POŽÁRNĚ BEZPEČNOSTNÍ ŘEŠENÍ STAVBY

DODATEK č. 1 k PBŘ 06/2024 „Fotovoltaická elektrárna na střeše ČOV Špindlerův Mlýn“

Název stavby: **Fotovoltaická elektrárna na střeše ČOV Špindlerův Mlýn**

Dokumentace: Dokumentace pro výběr zhotovitele

Příloha 1 – Nové rozložení panelů a TECH FVE na střechách hal

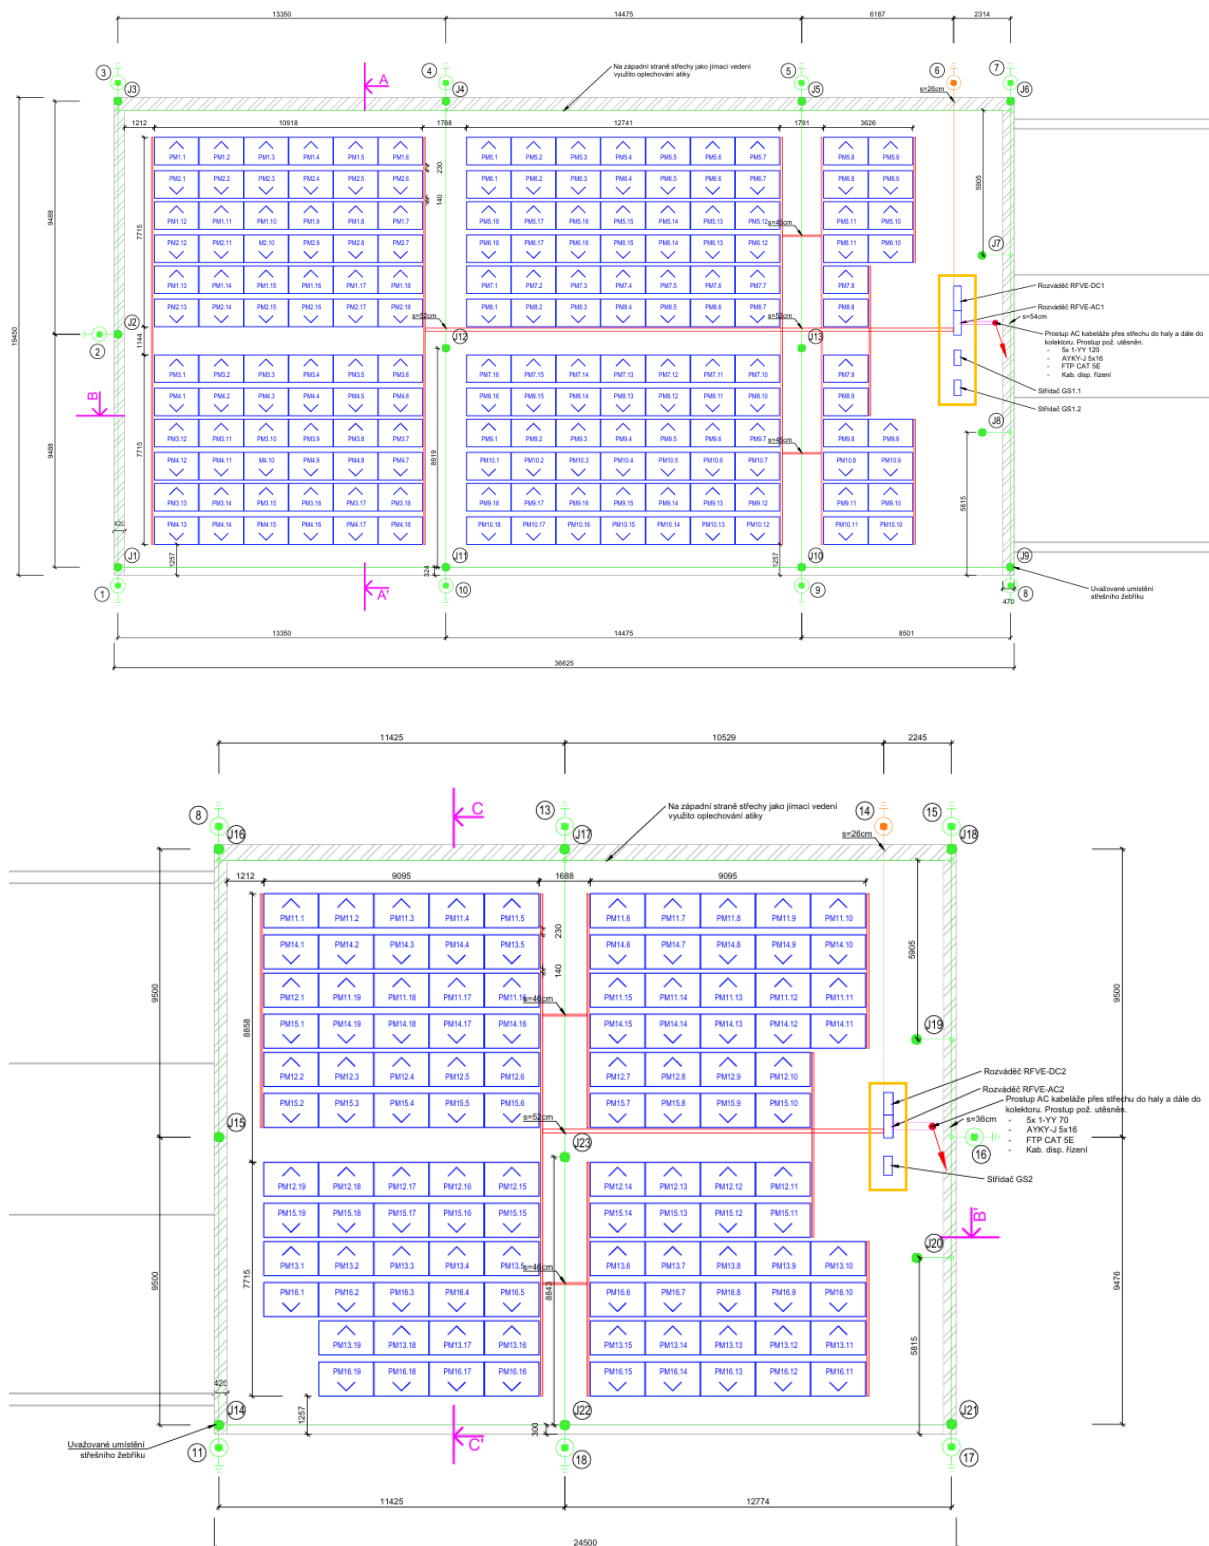
1. Snížení počtů panelů a změna jejich výkonu

Nově bude na střechách hal 290 panelů s výkonem 480 Wp a celkovým výkonem 139,2 kWp. Dojde k malým změnám v pozicích panelů, nevzniknou však žádná nová pole, jen dojde k úpravě stávajících.

2. Přemístění technologie

Technologie bude přemístěna z 1.PP provozní budovy a bude rozdělena na střechy k FV polím. Nové kabelové trasy DC povedou po střešních pláštích k RFVE-DC1 a RFVE-DC2 (pro každou střechu jeden), z nichž povedou dále do střídačů. Ze střídačů povedou AC trasy do RFVE-AC1 RFVE-AC2 (pro každou střechu jeden), a dále prostupy ve střešních pláštích, kde se zavedou do hal a budou vedeny vnitřkem do rozvaděče RH v 1.PP provozní budovy.

Požadavky na instalaci měničů a jiných rozvaděčů vně objektu:

Nově bude TECH FVE na střeších hal, které mají střešní plášť z PVC, tedy v souladu s čl. 6.3.1.3 odstavce d) ČSN P 73 0847 bude pod každou technologií úkapová podložka na nehořlavých podkladech, které vytvoří mezi vanou a střešním pláštěm např. vzduchovou mezeru výšky minimálně 30 mm, kačírkem tloušťky 50 mm apod.

Dále v souladu s tímto článkem bude technologie FVE vzdálena:

- nejméně 1,5 m od všech hořlavých rozvodů a jiné technologie (vč. potrubí apod.)
- nejméně 1,5 m od sání VZT
- nejméně 1,5 m od všech požárně otevřených ploch jiných objektů (okna, dveře a jiné prostupy obvodovým pláštěm)

Technologie FVE bude navržena mimo požárně nebezpečný prostor jiného objektu.

Technologie FVE vně objektu, která je na přímém slunci bude opatřena přístřeškem z materiálů třídy reakce na oheň A1/A2.

Příloha 2 – Stávající a nové pozice požárních žebříků

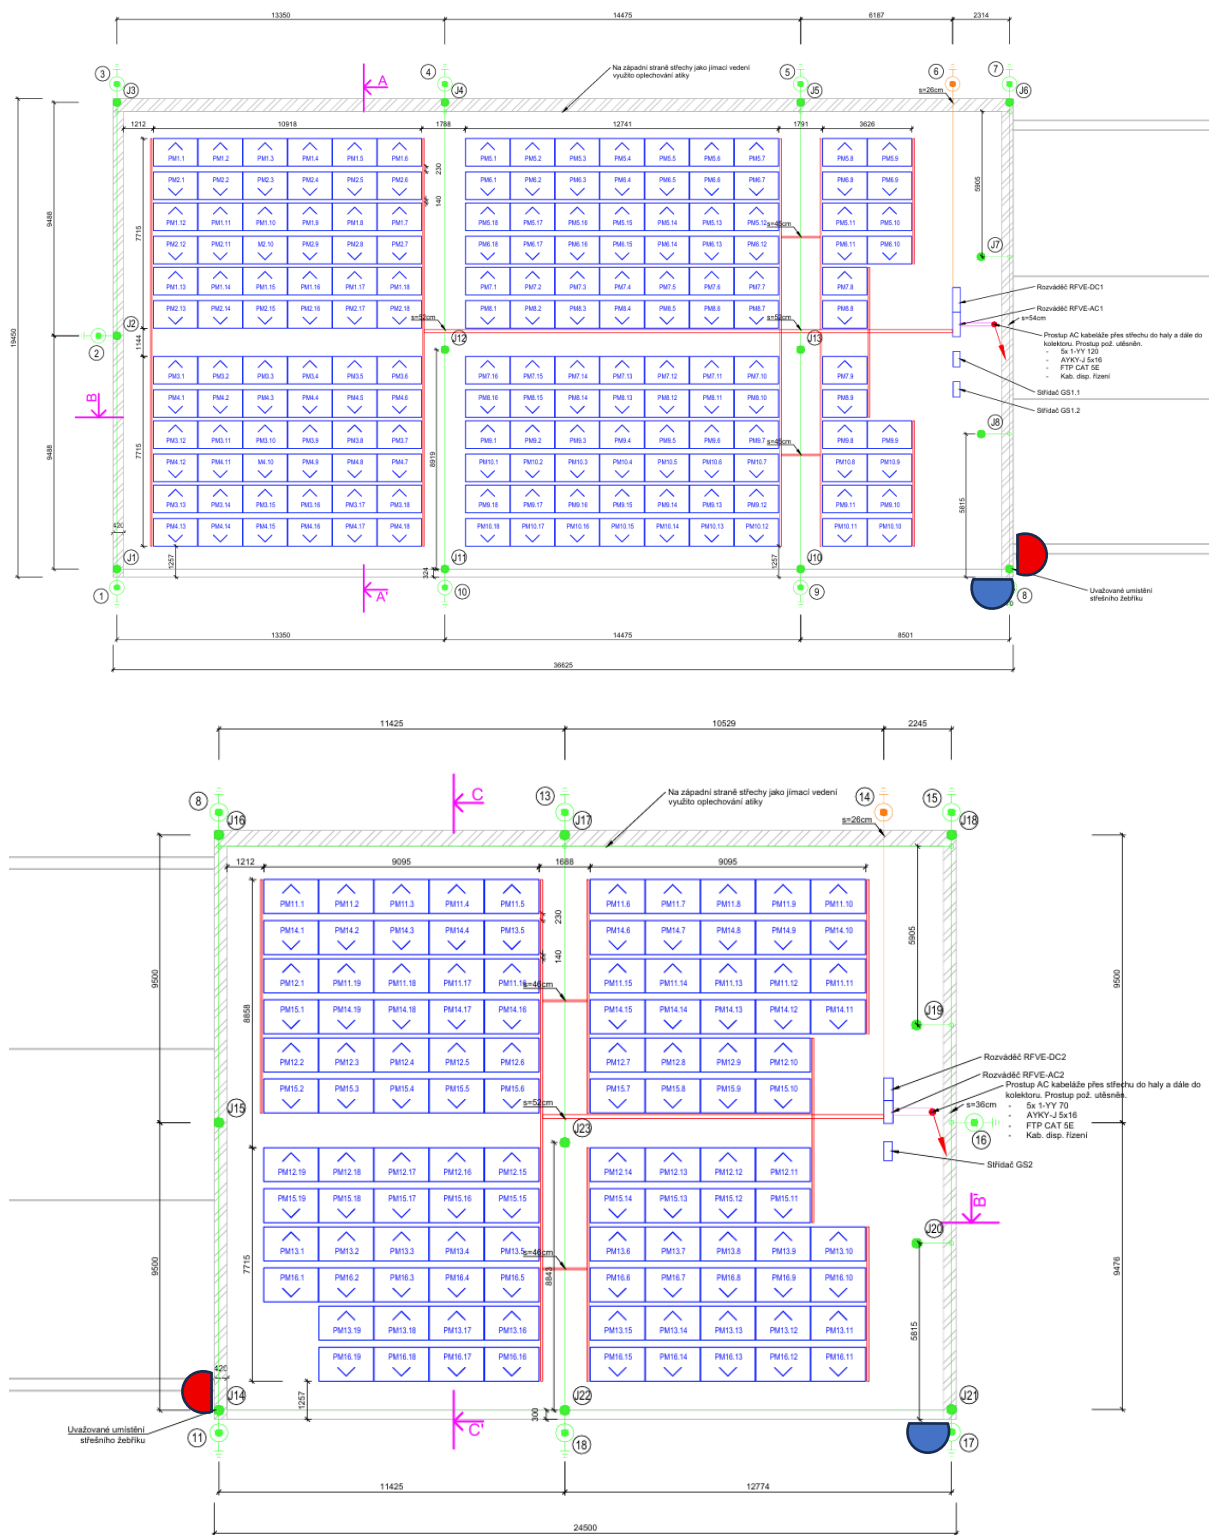
3. Změna pozic požárních žebříků

Nově vybudované požární žebříky budou oproti původnímu PBŘ na jiných místech. V příloze tohoto dodatku budou uvedeny pozice stávající i nové.
